改善箇所説明図

改善内容

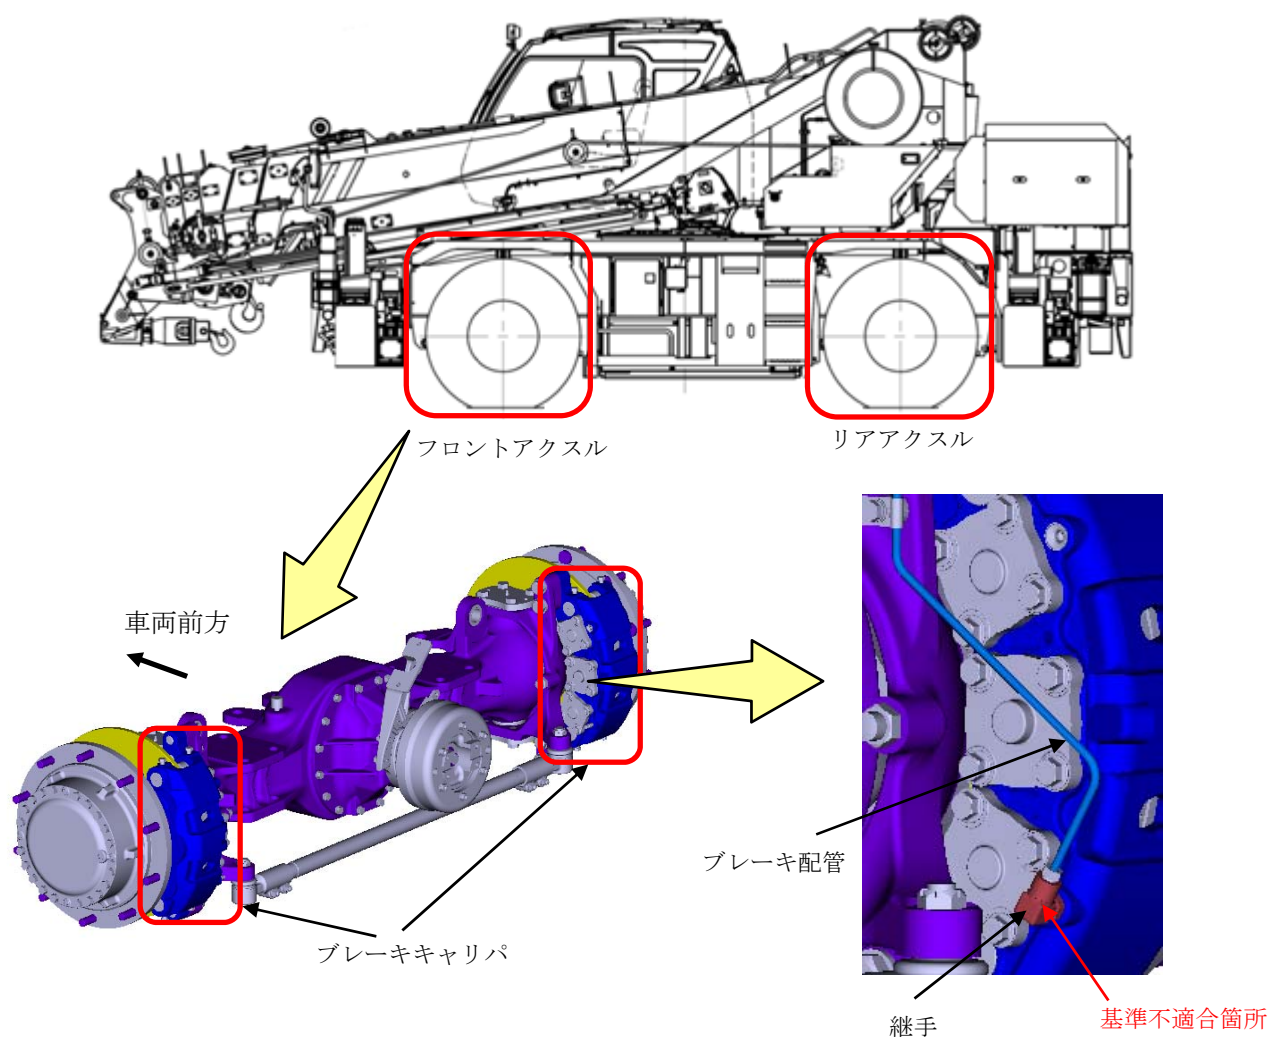
ホイール・クレーンの制動装置において、ブレーキ配管継手の寸法が不適切なため、継手のねじ込み深さが不十分な状態で締め付けたものがある。そのため、そのままの状態で使用を続けると、継手部からブレーキ液が漏れ、最悪の場合、制動力が低下するおそれがある。

全車両、継手を対策品に交換する。

注： は交換部品を示す。

識別：継手への白色マーキングにより識別する。
